Vår dato: 24.11.2023

Vår ref.: 202314243-15 Oppgis ved henvendelse

Bane NOR SF - NVEs tillatelse til utfylling i Lågen ved Randklev bru - planendring - Ringebru kommune i Innlandet

Figur 1: Hydraulisk simulering av vannhastigheter forbi Randklev bru ved en vannføring på 133 m³/s. Gul pil i bildet til venstre indikerer hvor utfyllingen kan kuttes for å redusere vannhastigheten forbi utfyllingen, slik som i bildet til høyre. Figurer fra søknaden.

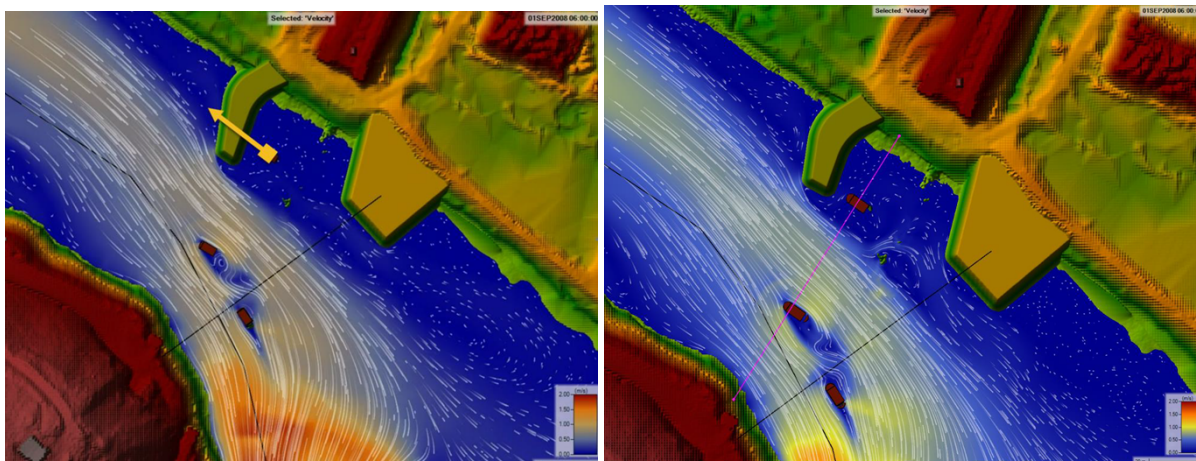
Utfyllingen er planlagt lagt ut forbi det nordøstre vegbrufundamentet, stikkende noe lenger ut i elva enn den etablerte utfyllingen. På aktuelle vintervannføringer, tilsvarende 133 m³/s, vil vannhastigheten kunne øke med rundt 0,8 m/s, tilsvarende en økning i skjærspenning på 6 N/m². Ved oppstart av utfyllingen vil understøping av fundamentene være ferdig, og ytterligere erosjonssikring vil skje parallelt med ny utfylling. Bane NOR SF vurderer at dette vil sikre vegbrufundamentet tilstrekkelig til at ny utfylling kan tillates selv om sikringsarbeidet ikke er ferdig. Simulerte forskjeller i vannhastighet er vist i figur 1.
